Asianumero
366/10.02.03/2021
Aluenumero
442401

Lausuntojen sekä kannanottojen lyhennelmät ja vastineet

Jerikonpolku

Asemakaavan muutos

Kuvaote lausunnon liitteestä 1.

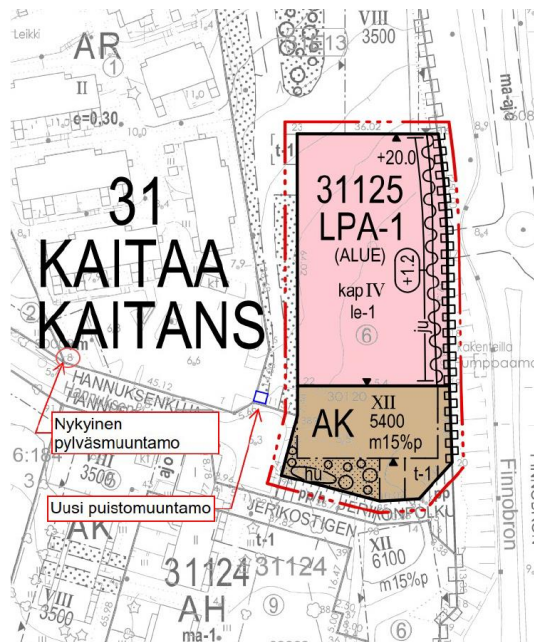
Alueella oleva nykyinen pylväsmuuntamo tullaan korvaamaan puistomuuntamolla. Kaavamääräyksissä maininta, että asemakaavaan merkityn rakennusoikeuden lisäksi saa rakentaa alueen sähkönjakelun vaatimat muuntamotilat. Muuntamoina käytössä Carunan rakentamistapaohjeen mukaisia vakiorakenteisia ja -värisiä puistomuuntamoita. Puistomuuntamolle varattava maa-alue on n. 20 m². Ehdotus puistomuuntamon paikasta liitteessä yksi.

Ehdotettu uusi puistomuuntamo sijoittuu asemakaava-alueen ulkopuolelle. Merkitään tiedoksi.
